## Avis de Modification Produit

### Product Change Notification

Référence / Reference  
**PCN 115786**

RJSPC  
 Rugged IP68 Ethernet  
 Switch

Comparatif entre RJSPC et RJSBKN / *Comparison between RJSPC and RJSBKN :*

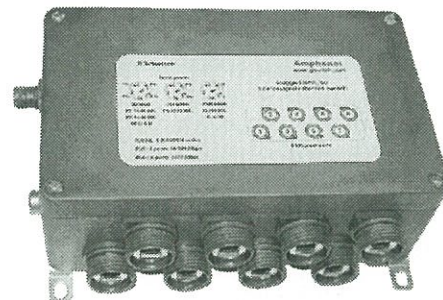
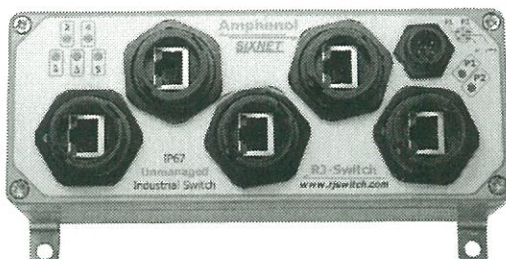
En raison de l'obsolescence de composants électroniques, Amphenol Socapex annonce l'arrêt de production de la famille de switches Ethernet RJSPC. Des produits alternatifs sont proposés afin de répondre à la plupart des besoins de nos clients.

Les switches Ethernet RJSPC ne sont désormais plus fabriqués. Les modèles RJSBKN sont proposés en remplacement.  
*The Ethernet switches RJSPC are not anymore manufactured. They are replaced by RJSBKN models.*

RJSPC		RJSBKN
<b>P/N</b>	RJSPC (EX) (5ES1 or 5RS1) (CAPS)	→	RJSBKN 8US1 (CAPS)
<b>Ethernet ports</b>	5 ports 10/100 Mbps	→	8 ports 10/100 Mbps
<b>Voyants / Leds</b>	Voyants visibles / <i>visibles leds</i>	→	Pas de Leds visible / <i>No leds indicators visible</i>
<b>Alim. / Power supply</b>	10-30 VDC	→	12-48 VDC
<b>Temp. / Op. temp.</b>	-40°C / 75°C	→	-40°C / 70°C
<b>Dimensions / Dim</b>	190 x 107 x 75 mm	→	283 x 199 x 90 mm
